**FORMULARZ INTERPELACJI RADNEGO**

W związku z budową ścieżki pieszo-rowerowej w ramach projektu pn. „Łączy nas Bóbr”, a także wcześniejszą interpelacją dotyczącą powyższej ścieżki z dnia 27.03.2020 r. proszę o udzielenie odpowiedzi na poniższe pytania:

Przekrój przez ścieżkę rowerową wg projektu budowlanego – umocnienie brzegów o szerokości 5 mm.

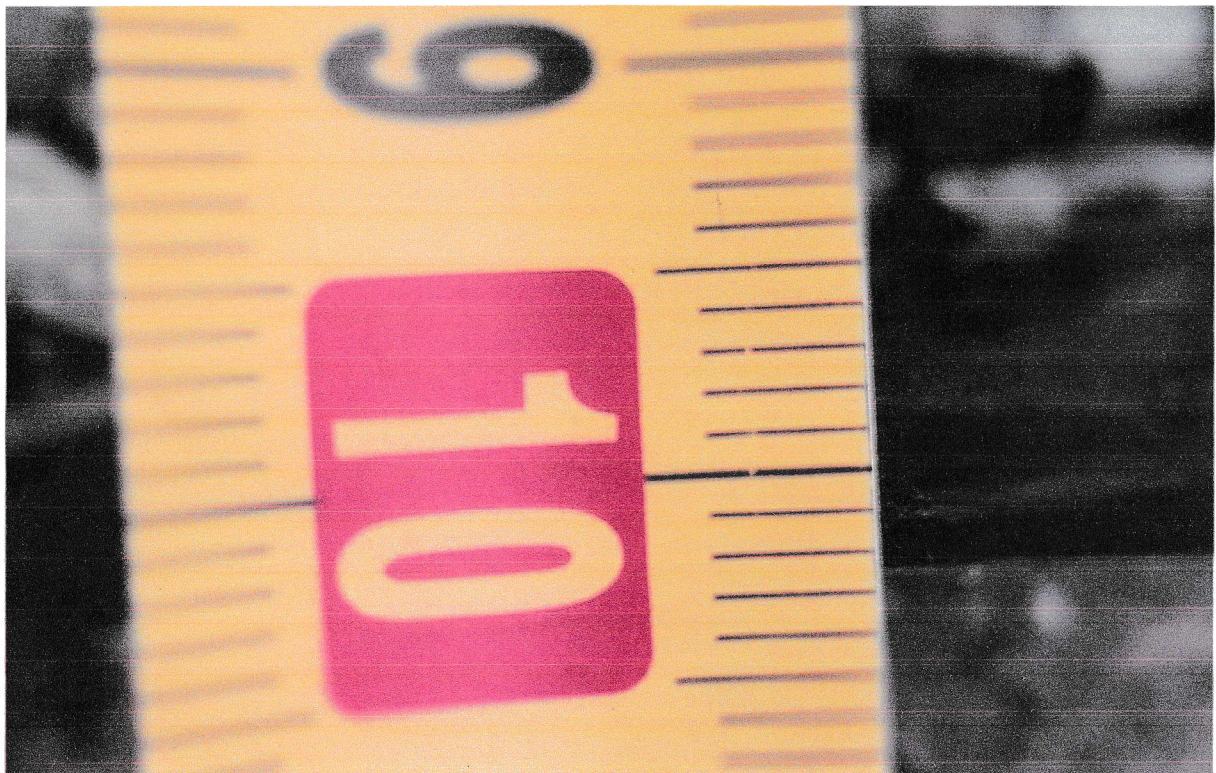
2. Proszę o wytłumaczenie dlaczego na ścieżce zastosowano umocnienie brzegów ścieżki z cienkiego jak papier tworzywa sztucznego? Po dokonaniu wizji lokalnej stwierdzam, iż obrzeża są krzywe, powyginane, materiał jest podatny na odkształcenia, nietrwały, obrzeża są porozrywane i już dzisiaj gdy ścieżka nie jest oddana do użytku wręcz rozpadają się. Wg projektu i przekroju poprzecznego powinny mieć szerokość 5 mm, w rzeczywistości ich grubość wynosi 0,2 mm, dlaczego zastosowano taki wadliwy materiał? Czy tak ma to wyglądać docelowo? Jaki sens ma wykonywanie takich mizernych umocnień skoro dzisiaj widzimy, że nie zdały one egzaminu i nie są w stanie utrzymać górnej warstwy kruszywa? Z obserwacji innych podobnych ścieżek są one obramowane obrzeżami betonowymi lub rolkami z kostki granitowej albo obrzeżami z tworzywa sztucznego typu Ekobord. Poniższe zdjęcia przedstawiają zastany stan na budowie:

Tak wygadają obecnie umocnienia brzegowe ścieżki pieszo-rowerowej, szerokość 0,2 mm

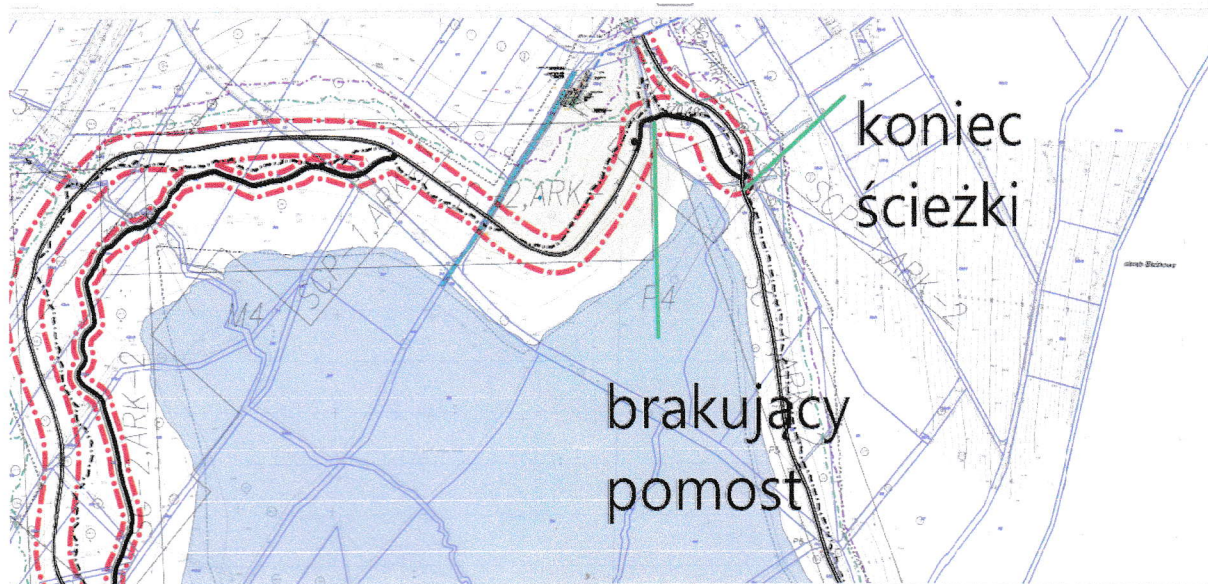
Gotowa już ścieżka z obrzeżami z tworzywa sztucznego wg projektu ma być poprowadzona przez ten most nad potokiem Złotna, gdzie zostanie rozjeżdżana przez maszyny rolnicze wjeżdżające na pola. Jak to zostanie rozwiązane i zabezpieczone?

Odpływy rur spustowych rozmywające ścieżkę szutrową

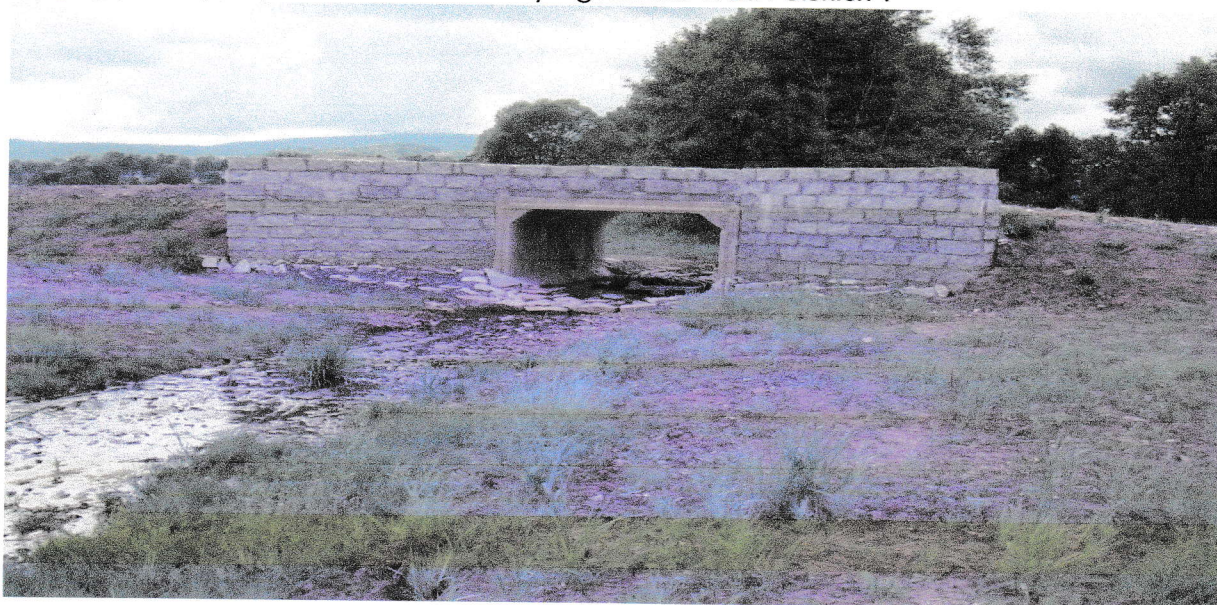
7. Dlaczego nie zaprojektowano kanalizacji deszczowej z odprowadzeniem deszczówki do rowów lub do zbiornika rozsączającego? Jak widać odpływy z rur spustowych wychodzą bezpośrednio na ścieżkę powodując rozmywanie nawierzchni i mogą być przyczyną wilgoci w budynku. Czy gmina zamierza chociaż zrobić ścieki powierzchniowe by wyprowadzić deszczówkę poza ścieżki szutrowe?
